# 環 境 影 響 評 価 書

## - 仙台貨物ターミナル駅移転計画 -

平成 29 年 10 月

日本貨物鉄道株式会社

図 4.1-2 施設配置図(模式図)の変更内容

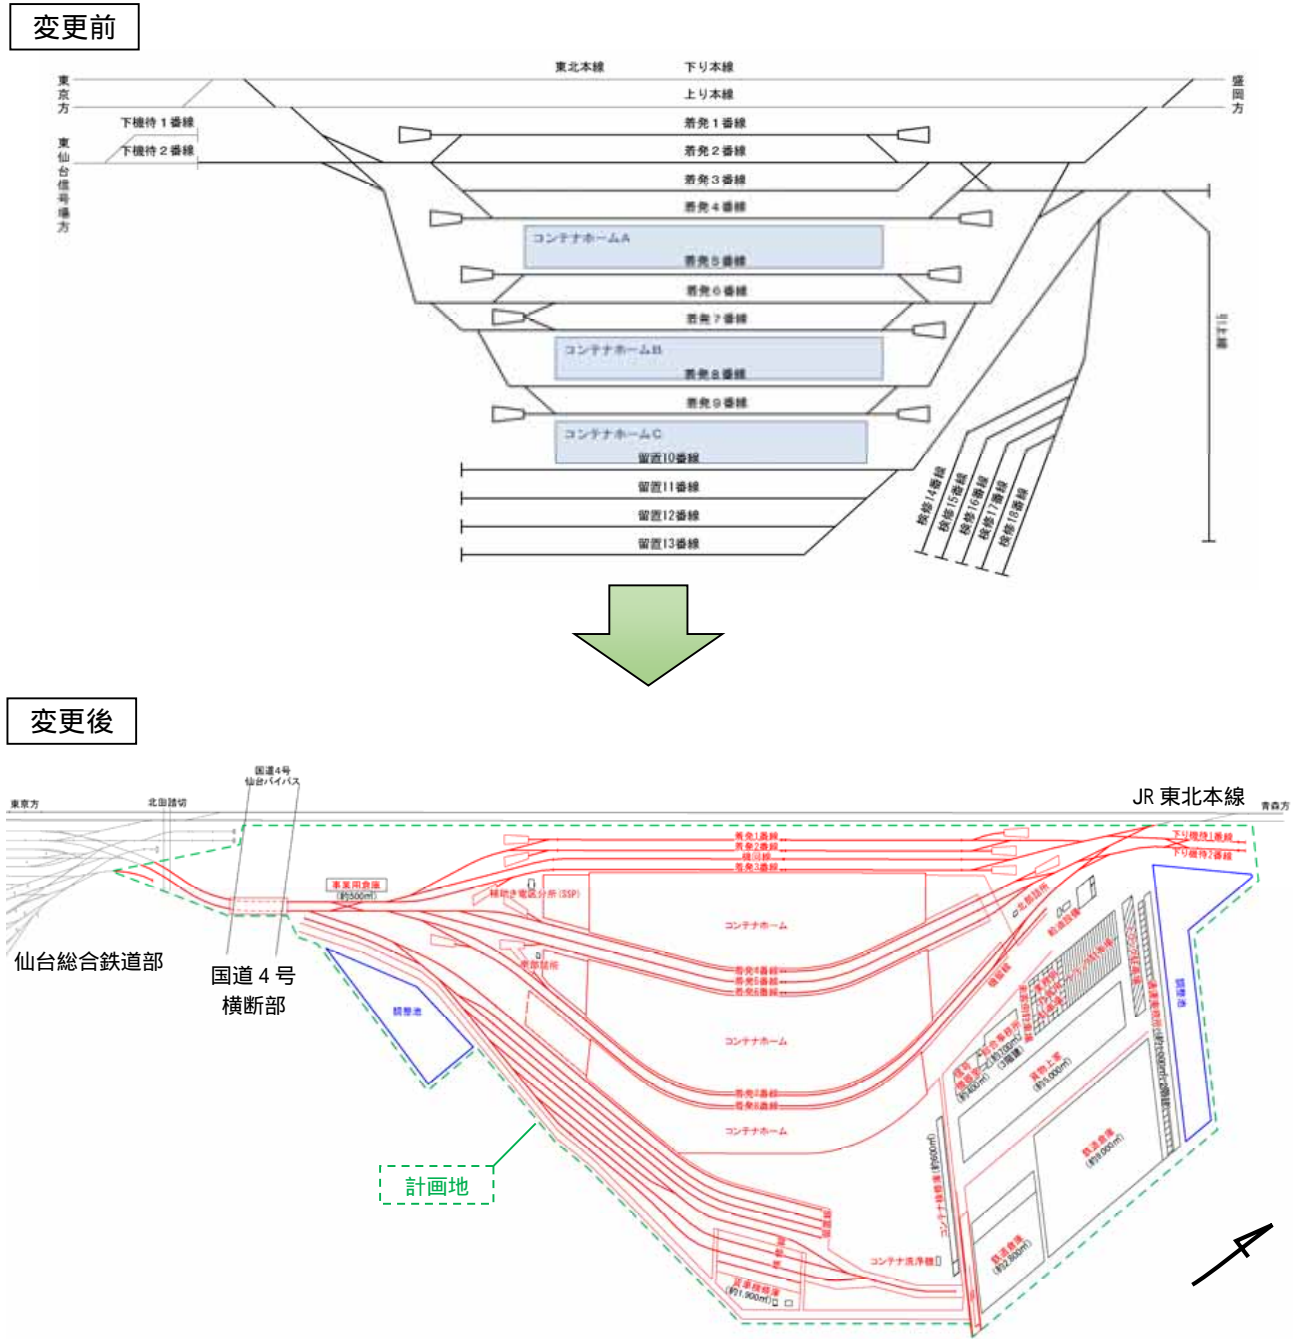
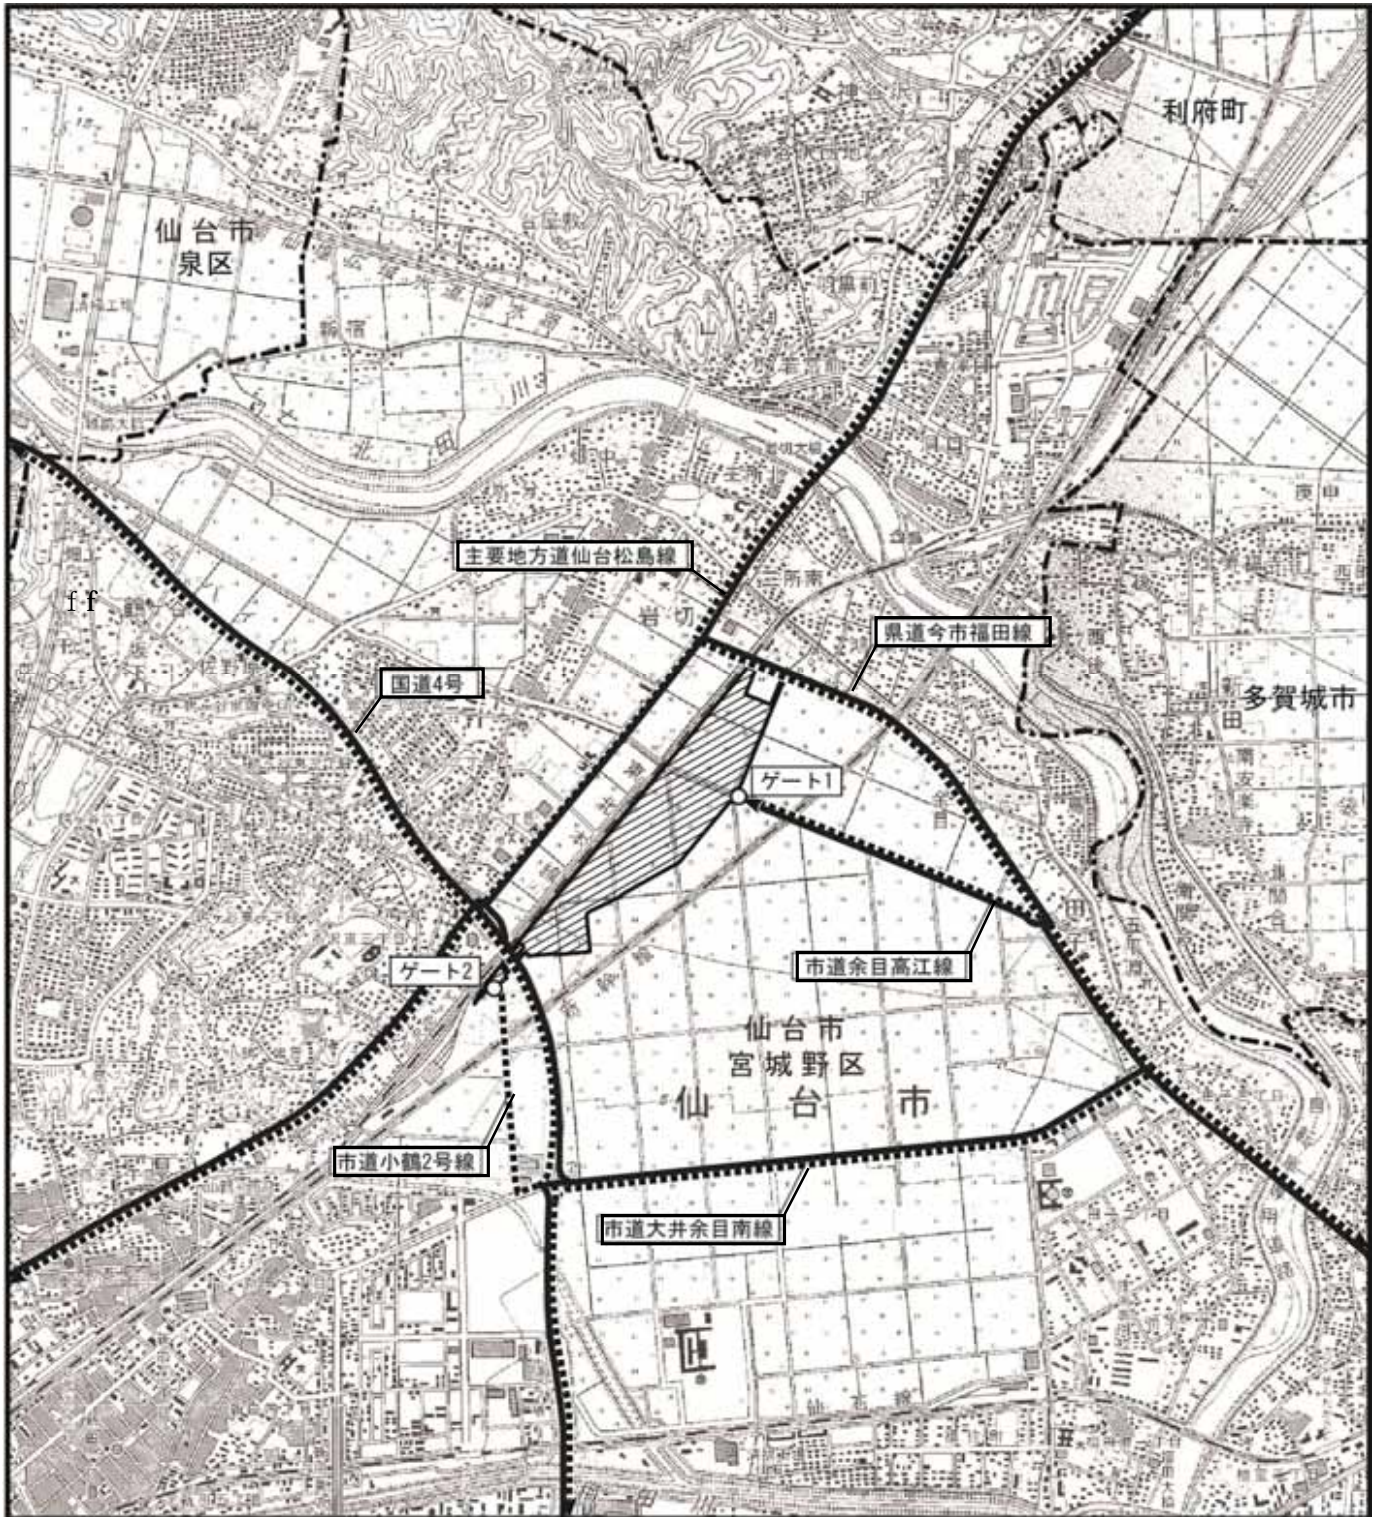
計画地内における駅本屋等の具体的な配置が概ね決まったことから施設配置図(模式図)を図 4.1-2に示すとおり見直した。

図 4.2-1  
方法書〔再手続版〕段階における騒音調査地点位置図

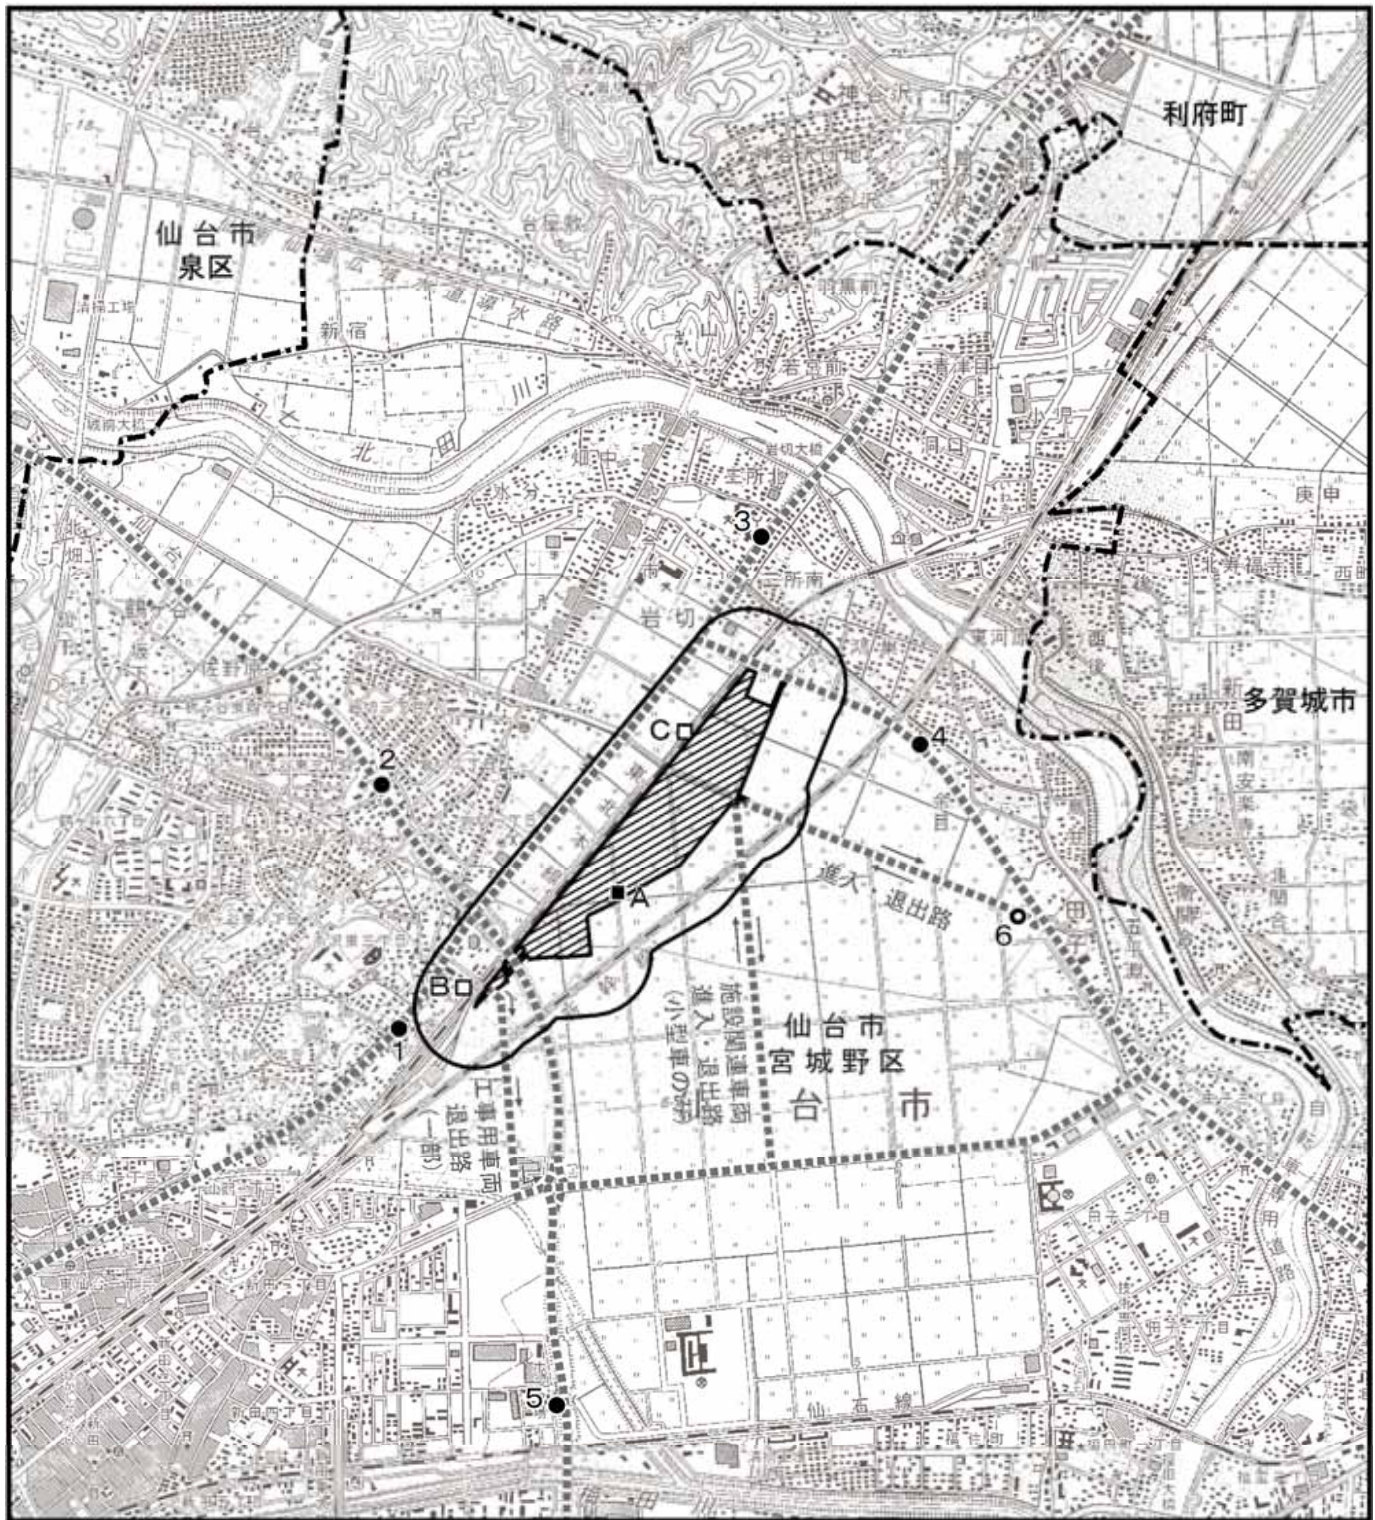
No.	市長の意見	事業者の見解	記載箇所等
(大気環境)			
1	事業計画の変更に伴い南西側に拡大された計画地付近には住宅地が存在することから、環境影響評価準備書においては、計画地南西端に近接する住宅地における現況の騒音レベルと予測結果を比較することにより、本事業による騒音影響について、周辺住民にわかりやすく示すこと。	計画地南西端に近接する住宅地を対象とした現況の騒音レベルを調査して、予測結果と比較し、周辺住民にもわかりやすい表現で示した。	8.2 騒音

環境影響評価方法書〔再手続版〕段階における騒音調査地点位置図を図 4.2-1、準備書段階における騒音調査地点位置図を図 4.2-2に示す。
